Chronos Blade Grip Modification

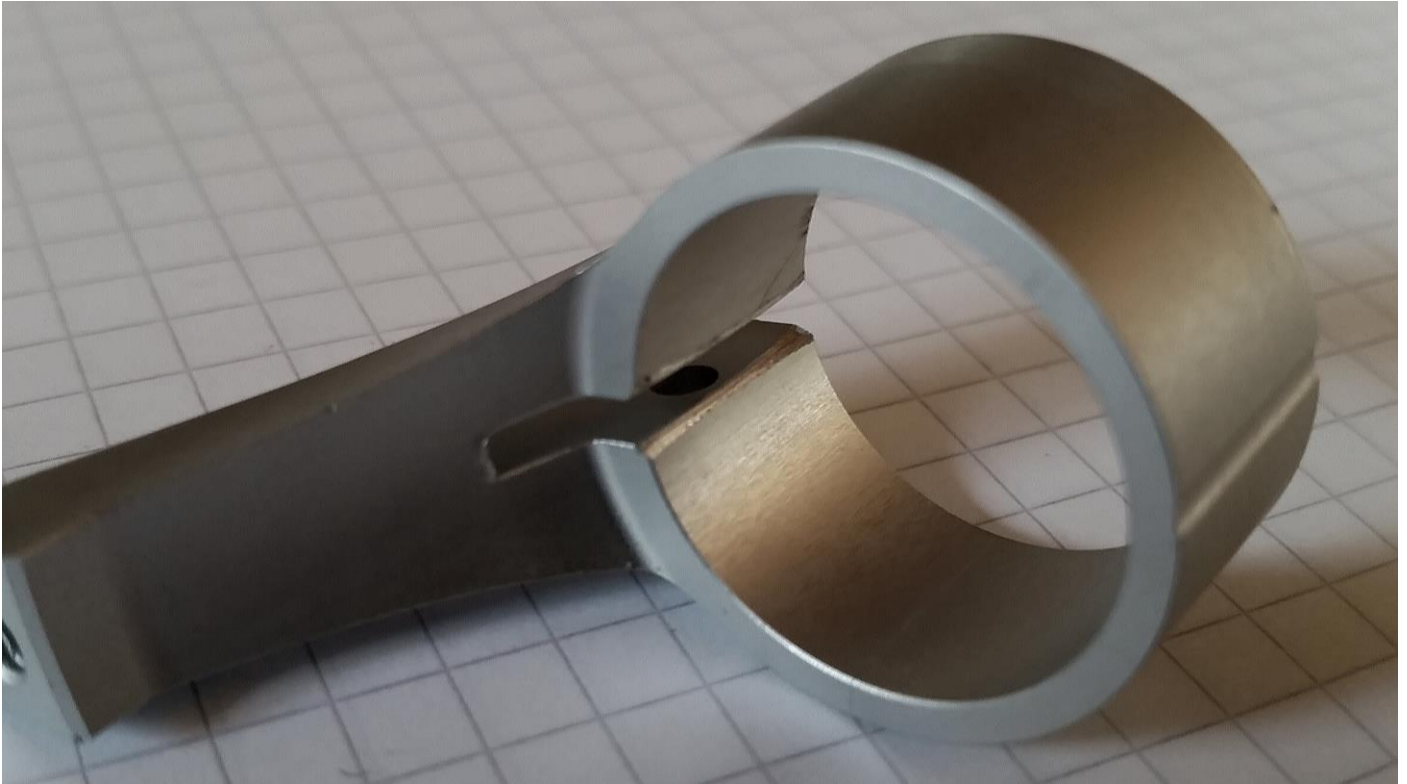
Since the Chronos is on the market we sold a couple hundred of kits to our customers. We have many happy users and some of them did over a thousand flights without any issue. But we had two cases with cracks in the ring of the blade grip arm. These cracks were always at the same spot. We checked the material and it is okay. There are two possible reasons for that issue. Scenario one is that the bolt clamping the grip arm is massive over-tightened and the tension for the ring is just way too high. We checked the drawings and the safety factor for it is 5. Scenario two is the fail-safe slot and key position on the grip. If the edge of the slot is already on the radius of the key and you tighten the bolt, the edge will work like a rotation point and cause a bad tension in the ring. The reason why we believe that is simple. The two cracks are exactly at the spot where the tension should be. We checked a couple of blade grips and blade grip arms. The tolerances are very small here and it is very easy to mount the arms out of angle. With a file we can increase the tolerances very easily and remove the risk of scenario 2 completely. Compass is going to do new blade grips and blade grip arms in the near future. Those parts are massive, stronger, and eliminate scenario 1 completely and bring other benefits like a second thrust bearing for the forces of the dampener with them. For all Chronos users we will offer a special price for an upgrade set.

Use a triangle file to create phase with like 0.5-0.7mm at the position of the contact point on both sides.
